'PROPOSTE DI CONTRODEDUZIONI'
ALLE OSSERVAZIONI AL PGTU ADOTTATO

Documento predisposto dall'U.O.C.
Mobilità e Trasporti su indirizzi
dell'Amministrazione Comunale

**AGGIORNAMENTO****PIANO GENERALE TRAFFICO URBANO**

Città di Cinisello Balsamo

OSSERVAZIONE (11.6)

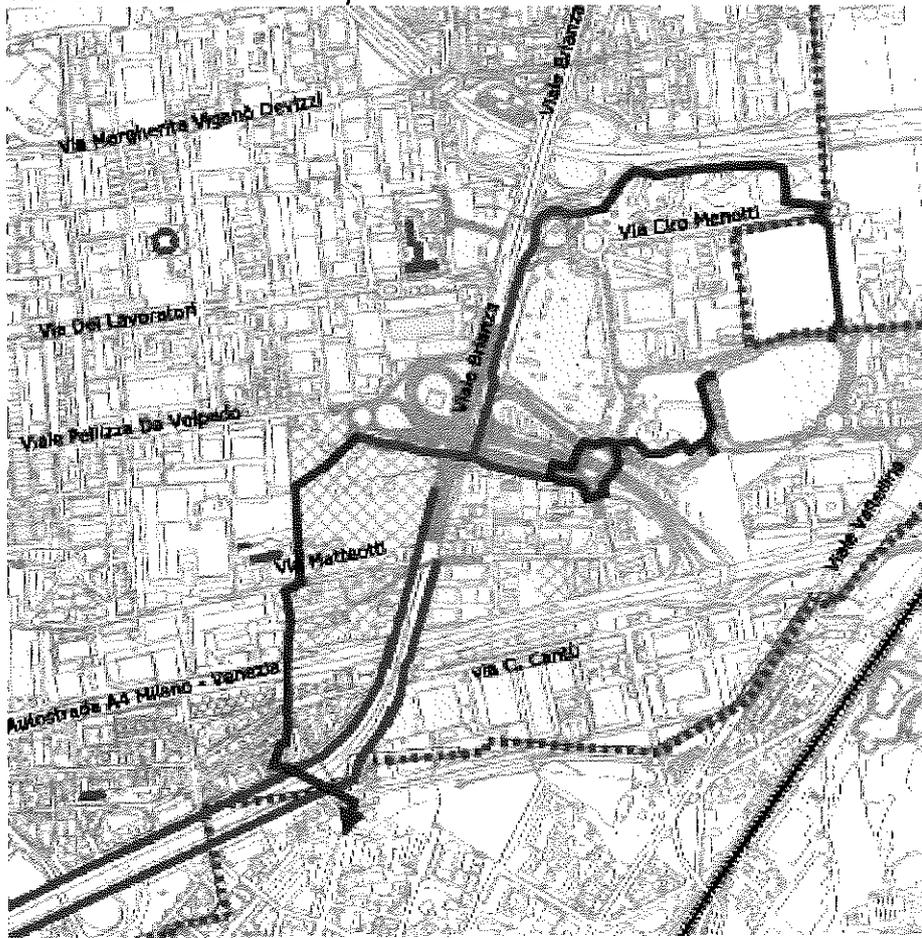
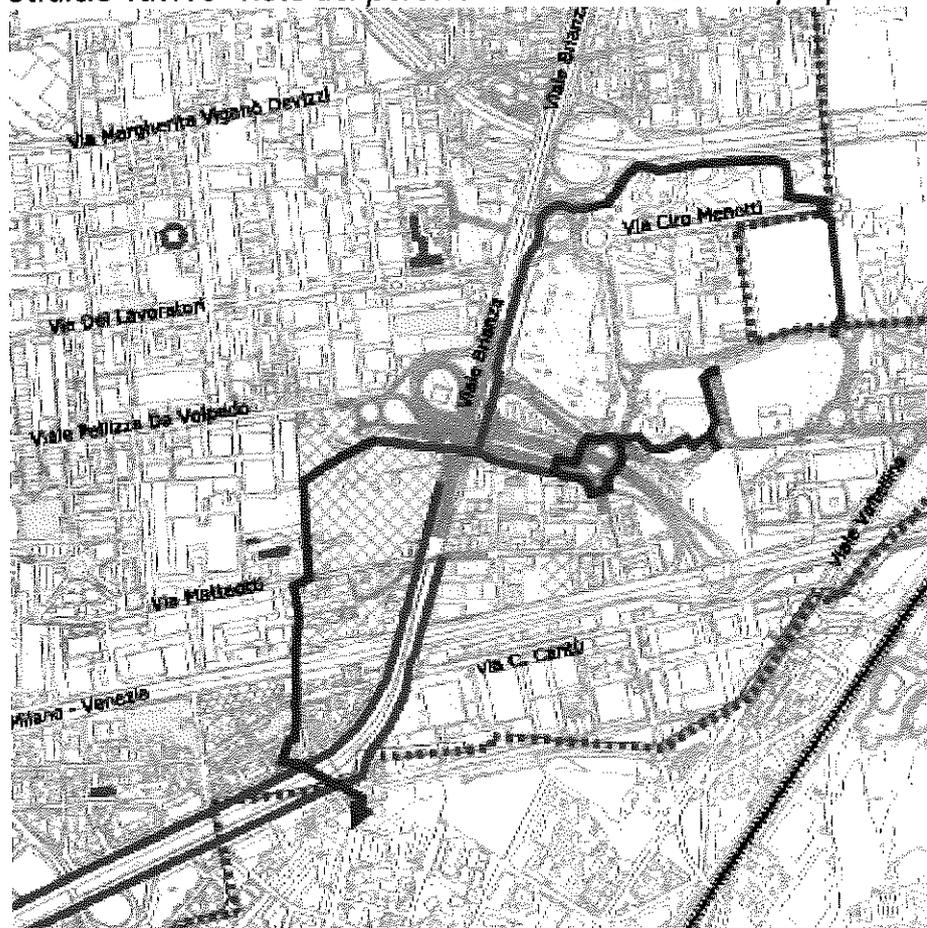
Nel futuro capolinea di Monza Bettola (M1) prevedere oltre ad un parcheggio interrato con sovrastanti aree a verde, anche un deposito biciclette custodito.

La proposta formulata, trova già rispondenza al paragrafo 13 - LA COMPONENTE DEBOLE: PEDONI E CICLISTI contenuto nell'Elaborato RELAZIONE al PGTU e che recita: "In prima fase si consiglia la realizzazione di parcheggi per biciclette private, in seconda fase anche per bici pubbliche in corrispondenza dei punti nevralgici della città e del previsto nodo di Bettola in modo da favorire l'interscambio ferro-bici". Alla luce di quanto sopra si propone pertanto di non accogliere l'osservazione n. 11 punto 6.

OSSERVAZIONE (11.8)

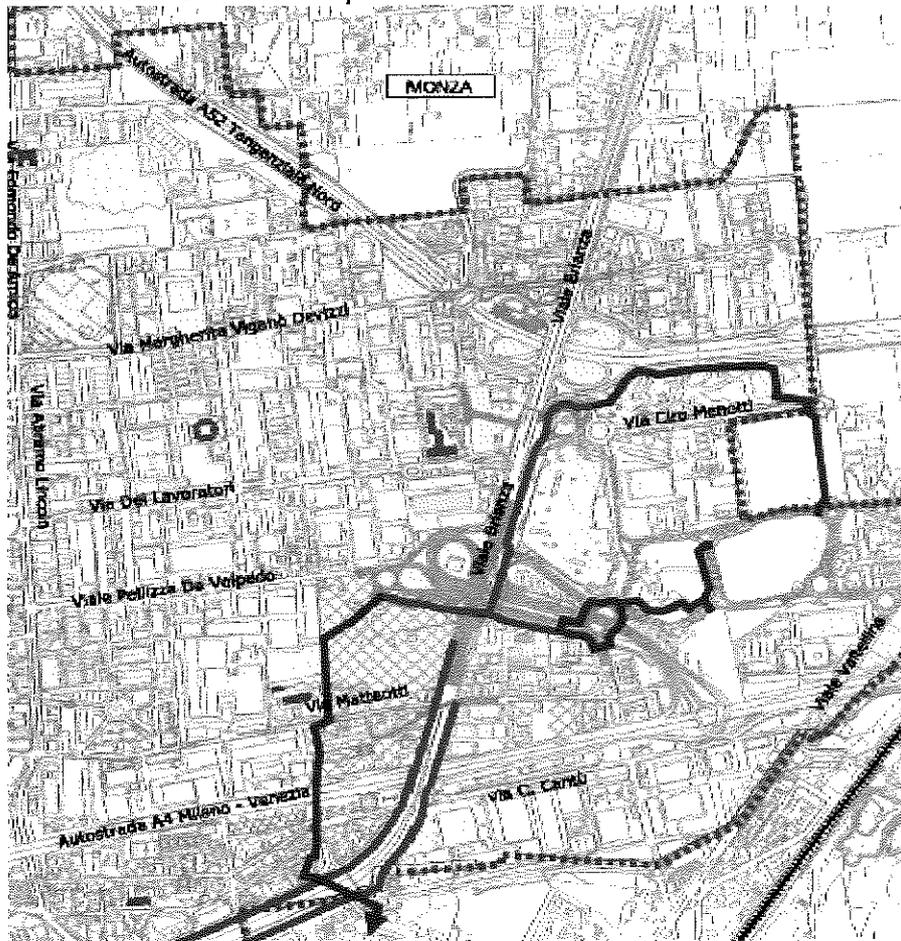
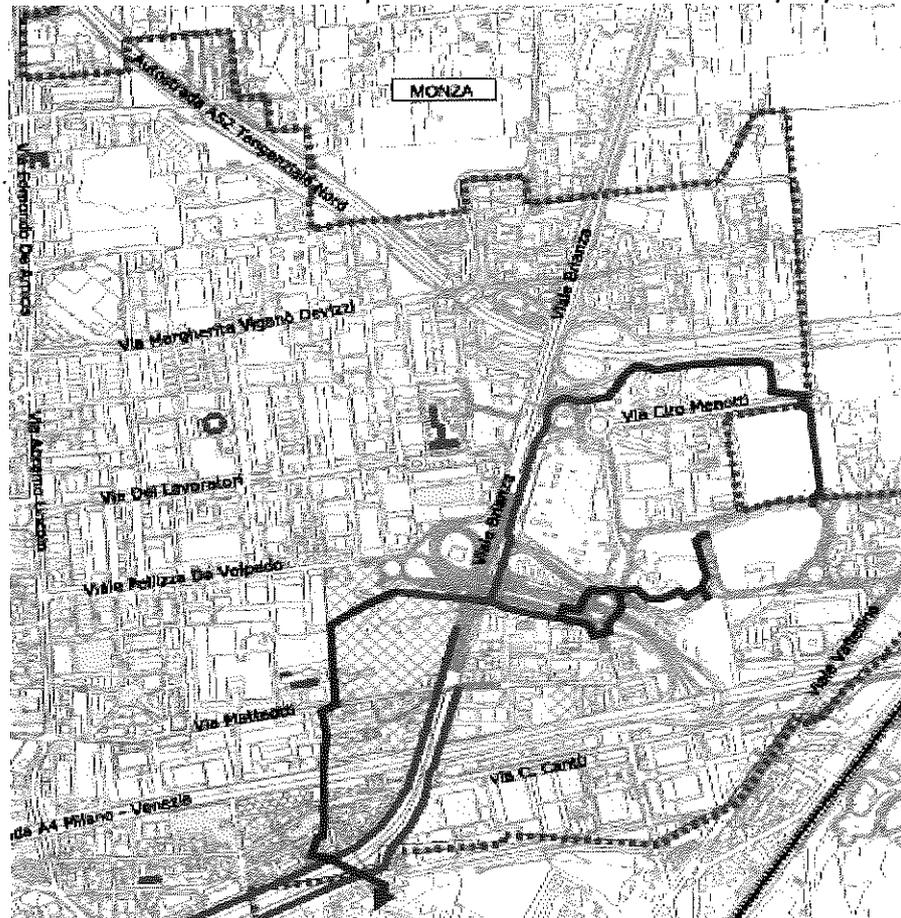
Formazione di piste ciclabili nelle nuove vie realizzate o modificate dai lavori di riqualifica SS.36 (V.le Brianza, via Mornerina, via pIzzi, via Casignolo, via Menotti, via P. Castaldi, via Galileo Galilei, via Bettola, via Valtellina, via Cornaggia e F.lli Gracchi).

Le opere relative al "progetto di riqualifica della SS.36 ed il sistema autostradale in Monza e Cinisello Balsamo" sono opere a scala sovra-comunale regolate dalla Convenzione attuativa del 21.11.2000, sottoscritta tra Ministero delle Infrastrutture, ANAS S.p.A., Regione Lombardia, Provincia di Milano, Comune di Monza, Comune di Cinisello Balsamo, Consorzio Alto Lambro (ora ALSI S.p.A.), S.p.A. per l'Autostrada Serravalle - Milano - Ponte Chiasso (ora Autostrada Milano Serravalle - Milano tangenziali S.p.A.) e dal successivo atto aggiuntivo alla predetta convenzione, sottoscritto tra le parti in data 27.11.2006. Considerato altresì che gran parte delle opere, ricadenti nel comune di Cinisello Balsamo, sono state realizzate in forza del progetto preliminare approvato con deliberazione di Consiglio Comunale n.54/1998 e del progetto definitivo approvato con Deliberazione di Giunta Comunale n. 403/1999, si propone di non accogliere l'osservazione n. 11 punto 8.

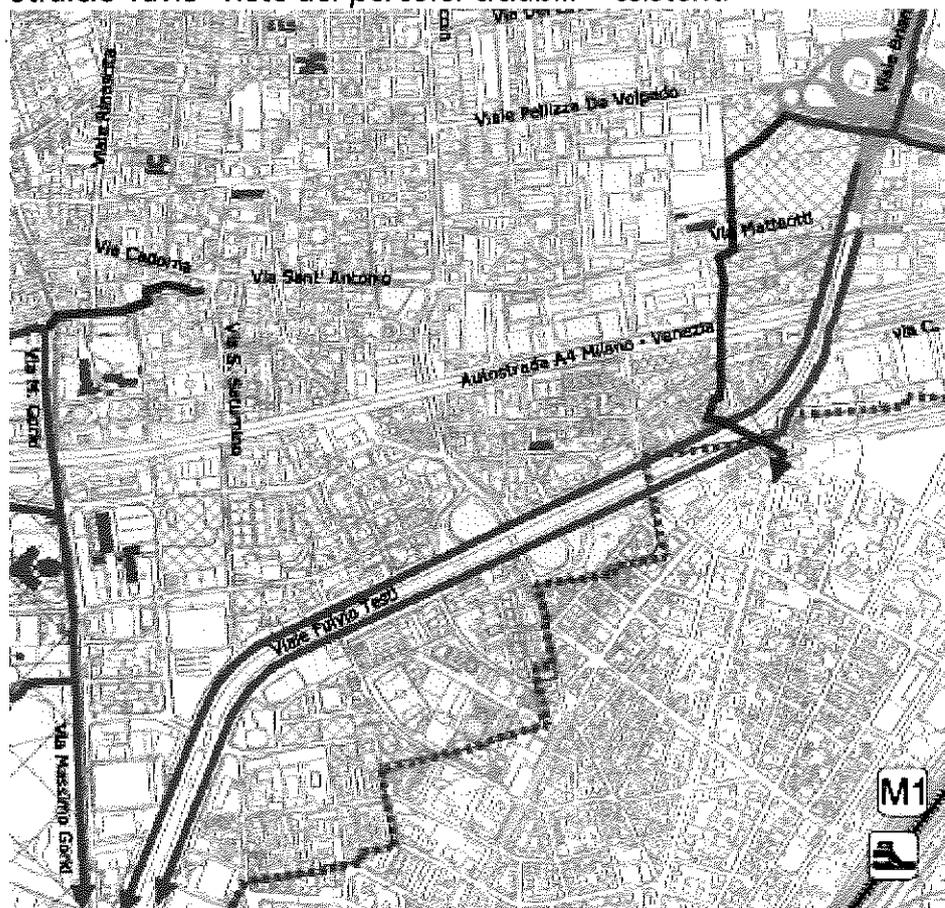
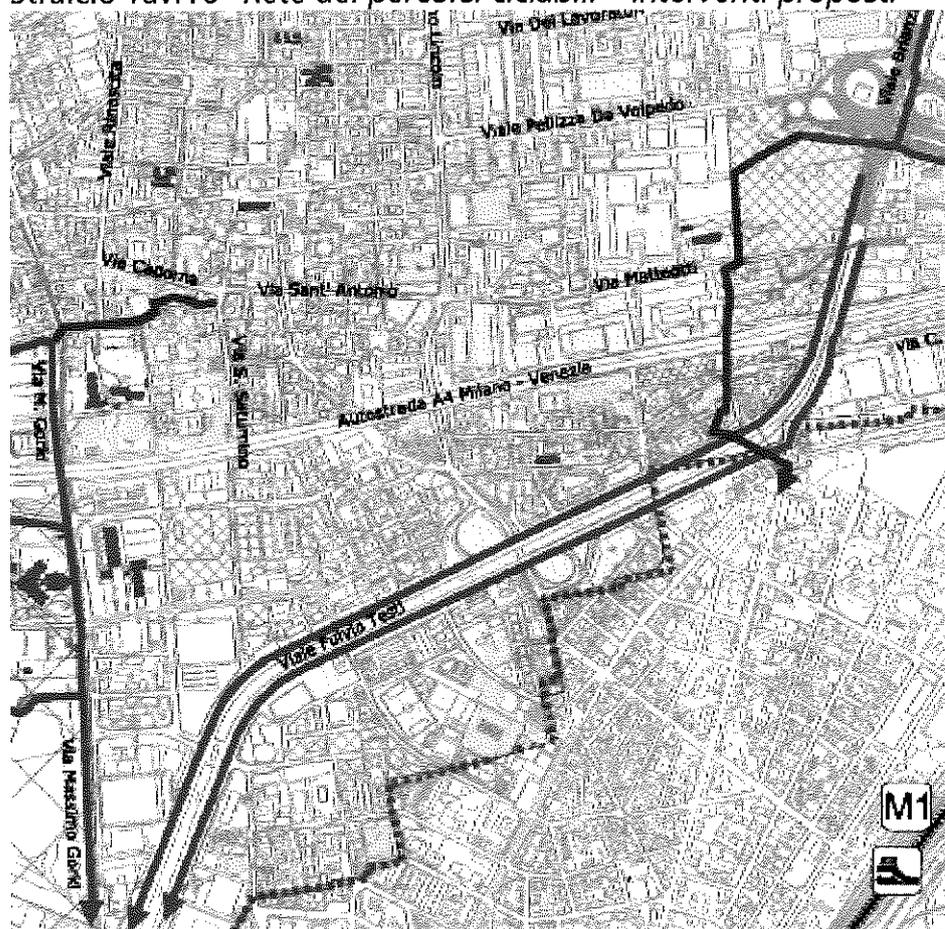
Interventi di miglioria sulla pista ciclabile esistente di viale F. Testi (illuminazione dedicata, cestini raccolta differenziata, riprogettazione con percorrenza bidirezionale con modifica degli attuali I.S., integrazione segnaletica verticale in prossimità delle intersezioni stradali e collocazione di dossi di rallentamento).

La proposta formulata trova già rispondenza al paragrafo 8 - INDIVIDUAZIONI CRITICITA' contenuti nell'Elaborato RELAZIONE al PGTU. Ciò detto, nonostante l'ambito/infrastruttura sia di stretta competenza della Provincia di Milano, in ottemperanza alla normativa di settore si procederà, in accordo con la Provincia di Milano, a condividere eventuali interventi si rendessero opportuni al fine di migliorare la sicurezza dell'infrastruttura in argomento soprattutto in considerazione degli attraversamenti stradali di stretta competenza Comunale. Alla luce di quanto sopra, si propone pertanto di non accogliere l'osservazione n. 11 punto 11.
